Rapport inspraakreacties
Ontwerpbeeldkwaliteitplan
“Rijzenburg Elst”

Vastgesteld door de raad op 25 mei 2021
Registratienummer: 21INT01271

Afbeelding groene draad ter hoogte van perceel Rijzenburg uit "Beeldkwaliteitsplan Deelgebied 1, Elst-Westeraam"

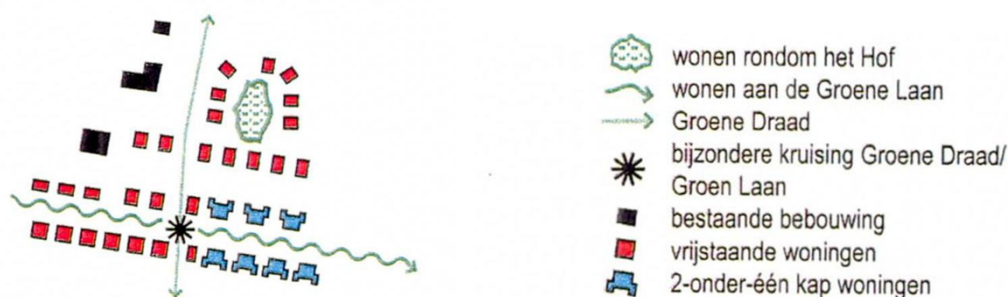
Insprekers hebben bezwaar tegen de geplande aanleg van een pad ten oosten van boerderij Rijzenburg, op de gronden grenzend aan de achterzijde van de percelen aan de Windroos. De brieven die insprekers hebben gestuurd dienen volgens eigen zeggen te worden beschouwd als bezwaar tegen de aanleg van het pad, als mede een inspraakreactie tegen het beeldkwaliteitplan "Rijzenburg Elst". Binnen de (inspraak)procedure van het beeldkwaliteitsplan kunnen wij uitsluitend op het tweede aspect reageren. Bezwaren die toezien op aspecten die buiten de reikwijdte van het beeldkwaliteitplan vallen, worden niet meegenomen in de deze reactienota.

1. Het beeldkwaliteitplan Rijzenburg toont een doodlopend pad (noordzijde) en geen doorgaande route, het is niet duidelijk op welke wijze dit pad wordt vervolgd. Er lijkt ook geen aansluiting op overige ruimtelijke plannen.
2. Het lijkt erop dat het pad wordt verbonden met het plan van de Groenoordstrip maar in het beeldkwaliteitplan van de Groenoordstrip wordt niet gesproken over de aanleg van een voetpad.
3. Het beoogde pad is georiënteerd in een hoek die zowel slecht zichtbaar als slecht bereikbaar is, het geeft een gevoel van onveiligheid en leidt onvermijdelijk tot hinder en overlast. Er lijkt onvoldoende aandacht te zijn voor de sociale veiligheid ter plaatse;

1. Het voorliggende beeldkwaliteitplan heeft uitsluitend betrekking op het plangebied van plan Rijzenburg. Er wordt daarom niets opgenomen over de wenselijke ruimtelijke kwaliteit van gronden buiten het plangebied. Het pad, zoals afgebeeld in het beeldkwaliteitplan, lijkt hierdoor op zichzelf staand maar in de praktijk sluit het pad in het zuiden aan op de reeds bestaande wandelstructuur (het zogeheten 'groene draadje') van zuid naar noord door Westeraam. De groene draad werd al als basisprincipe opgenomen in het "Beeldkwaliteitsplan Deelgebied 1, Elst-Westeraam" dat in 2002 werd vastgesteld (zie afbeelding uit dit plan onderaan de tekst). Het is de bedoeling dit pad richting het noordoosten door te trekken tot aan de Regenboog/Ceintuurbaan. Hierdoor ontstaat een wandelverbinding van De Nieuwe Aamsestraat tot aan Park Lingezegen.
